Observations sur le Plan Bruit de la métropole d'Aix-Marseille

CIQ Arenc- Villette

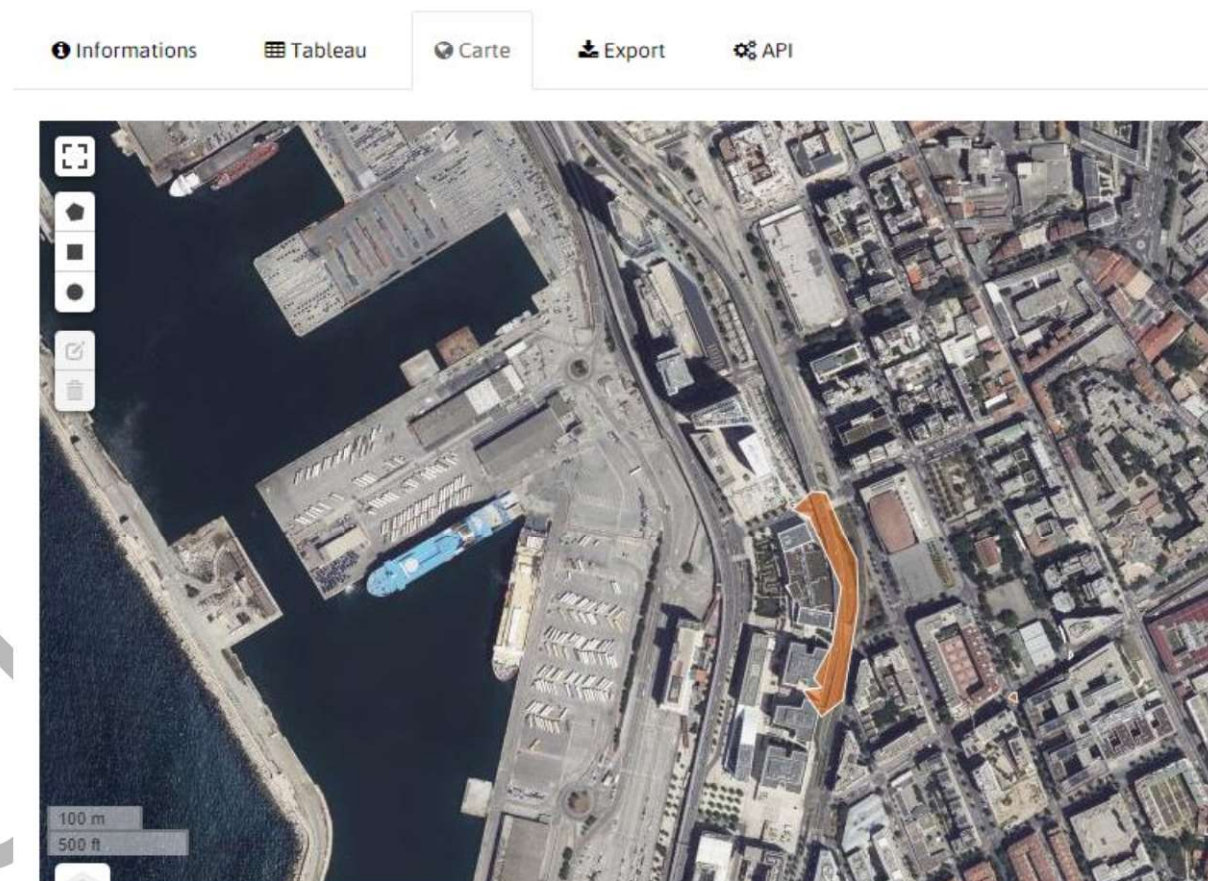
Faute d'une identification des infrastructures en question il est impossible de se faire une idée de l'impact de ce transfert³ sur le PPBE :

- quel volume d'infrastructures ?
- quelle localisation ?
- si des mesures étaient prévues par l'entité cédante, comment sont-elles reprises par l'entité prenante ? La question des financements étant évidemment centrale dans le sujet.

Comptage routier - Base routière modélisée (2020)

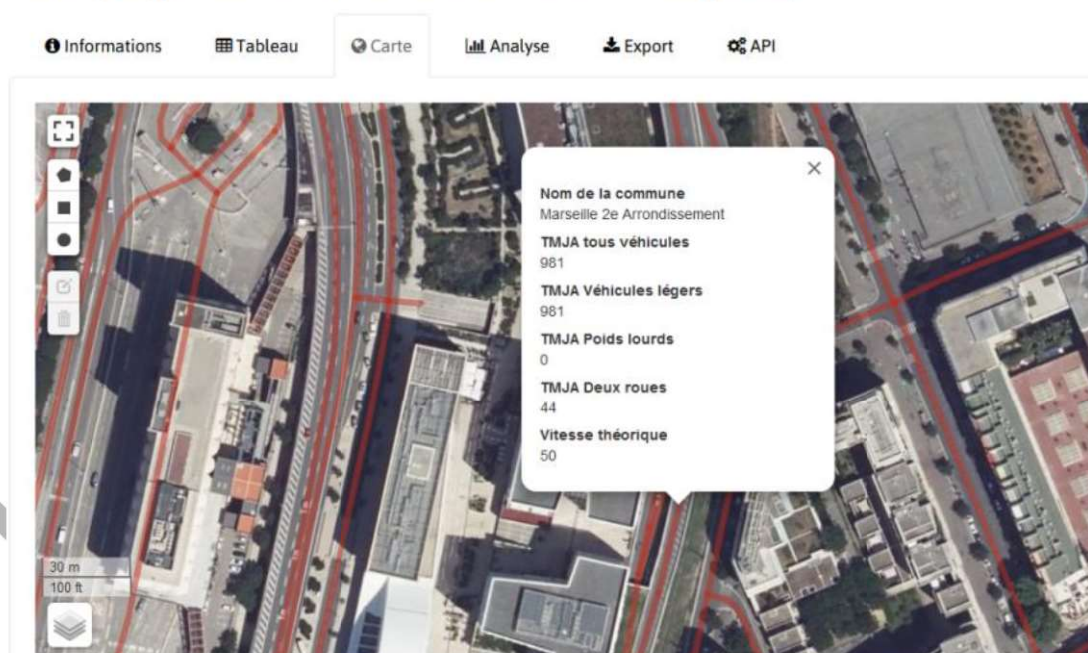
Le trafic de la rampe d'accès semble très sous-estimé avec 1025 véhicules/jour.

En revanche quand on analyse le cas de la bretelle d'accès depuis le boulevard de Dunkerque, on se rend compte que les valeurs horaires obtenues (806, 620, 1071) sont totalement incohérentes avec le nombre fourni **pour la journée entière** dans le PPBE soit... 1025 véhicules (981 +44).

L'accès depuis le boulevard de Dunkerque représente donc entre un quart et un tiers du trafic du viaduc selon les périodes, soit environ 30% * 39 088 = 11 726 véhicules, **donc 12 fois plus que ce qui semble pris en compte pour l'établissement des cartes de bruit.**

Ce point doit être clarifié.

On constate une très forte sous-estimation (facteur de plus de 6 le soir !) du pourcentage de deux roues par rapport au nombre de VL.

La façon dont les deux roues sont identifiés et décomptés doit être précisée afin de garantir que certains ne sont pas « oubliés »⁸.

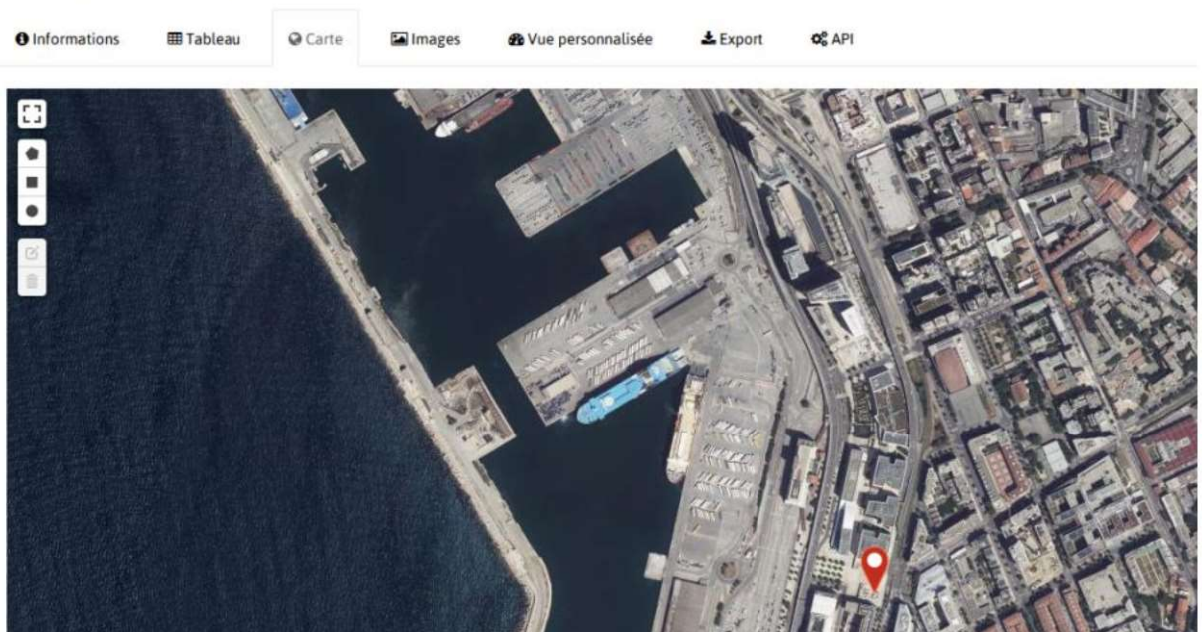
- **Point « Observatoire de l'Environnement Sonore »** : « La Métropole dispose d'un parc de 10 stations de mesure du bruit de haute précision. Ce matériel est destiné à des opérations de monitoring urbain sur une durée de plusieurs mois à plusieurs années au travers d'un réseau permanent de mesure du bruit... » ce qui est fort louable. Cependant quand on va sur le site de la Métropole et qu'on charge le fichier listant ces stations de mesure (fr-sites-avec-capteurs-de-bruit-via-api-acoucite), on se rend compte que **seules 5 stations et non 10, apparaissent actives**, trois à Marseille et deux à Aix :

Vu l'étendue du territoire de la Métropole avoir 10 stations effectivement actives ne serait pas du luxe ! Mais si 5 seulement fonctionnent il faut rectifier le PPBE.

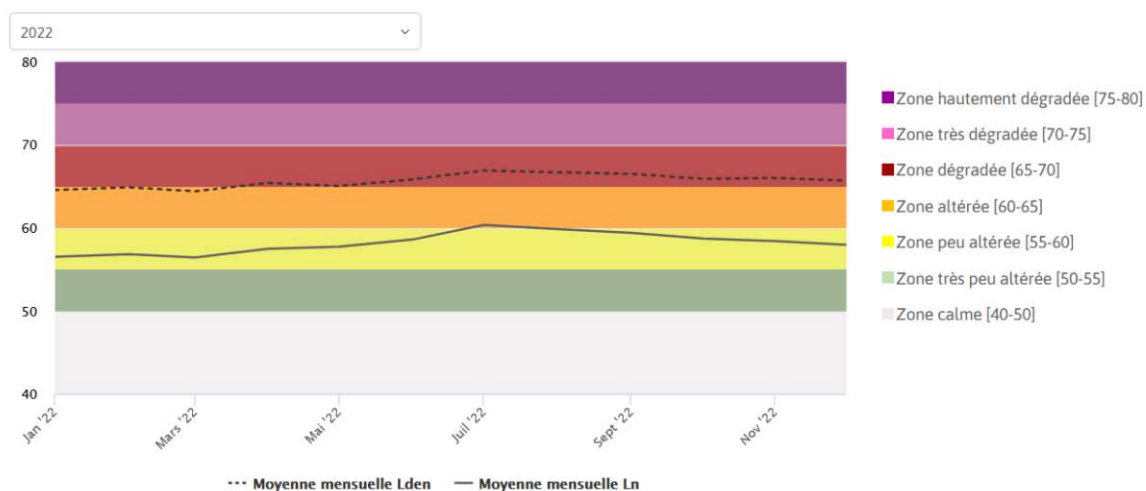
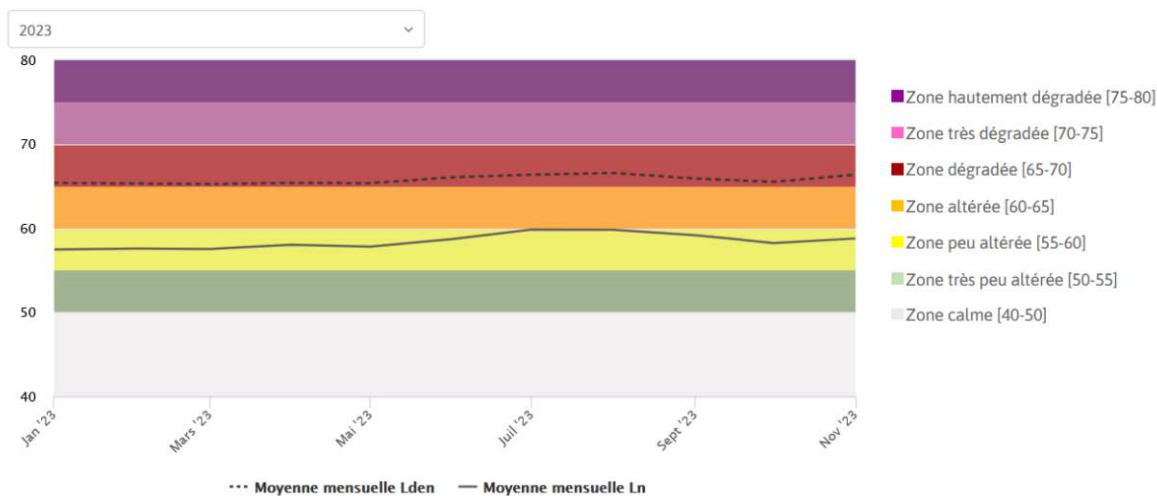
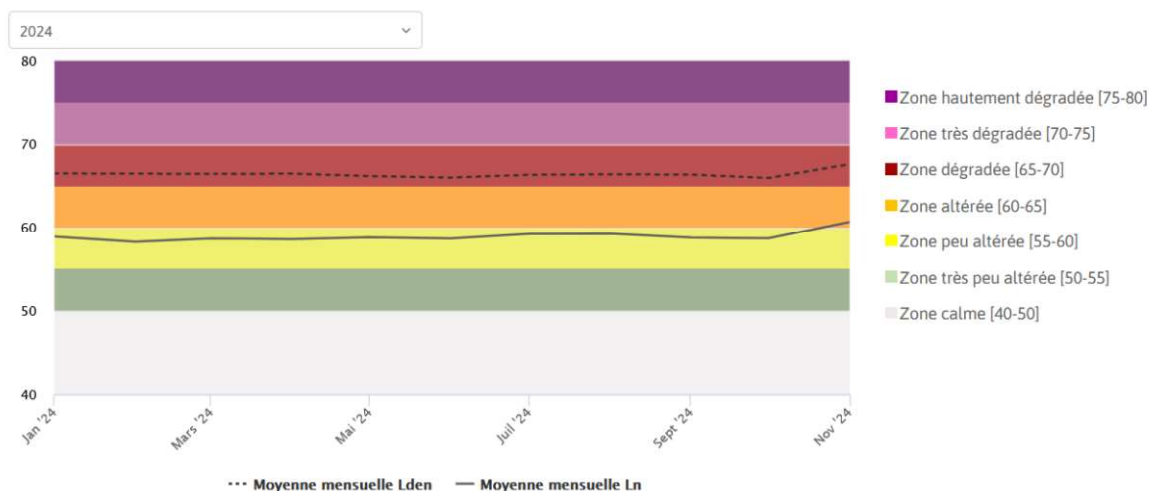
Le lieu d'implantation du capteur entraîne une sous-estimation du bruit affectant la zone d'Euroméditerranée située plus au nord (zone du Parc Habité d'Arenc en particulier). Mais, malgré cette sous-estimation, les résultats enregistrés par le capteur ne sont pas bons.

Si en 2022 il y avait encore certaines périodes pendant lesquelles l'indicateur Iden était « seulement » dans la zone altérée :

La situation s'est aggravée en 2023 (zone « dégradée » en permanence) :

Et encore plus en 2024 :

Ces chiffres sont préoccupants pour la santé des habitants de la zone.
